SERVICE INFO – INA 0015

Ny skruv - spännrulle 531 0342 30

Bild 1: 531 0342 30

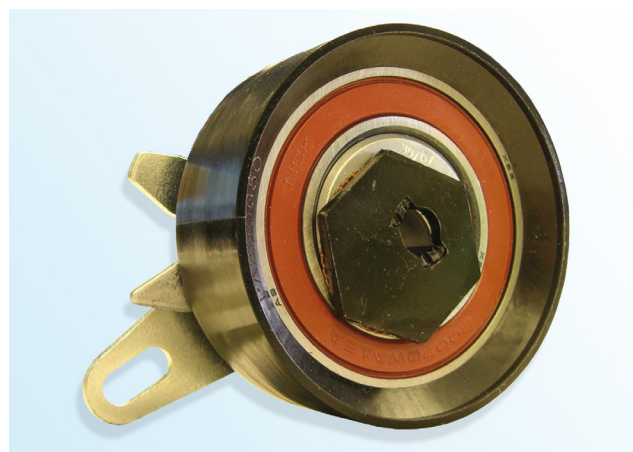
På grund av vår fortlöpande produktutveckling levererar LuK-AS en ny skruv till spännrulle 531 0342 30 (bild 3).

LuK-AS rekommenderar att ersätta originalskraven (bild 2) med den medlevererade skruven.

- Torxskruv med plan skalle
- Skruvskalle Ø 18,5 mm
- Hållfasthetsklass 10.9
- Skruven behandlad med medel för gänglåsning
- Förhöjd självdragning

Åtdragsmoment: 20 ± 1,5 Nm
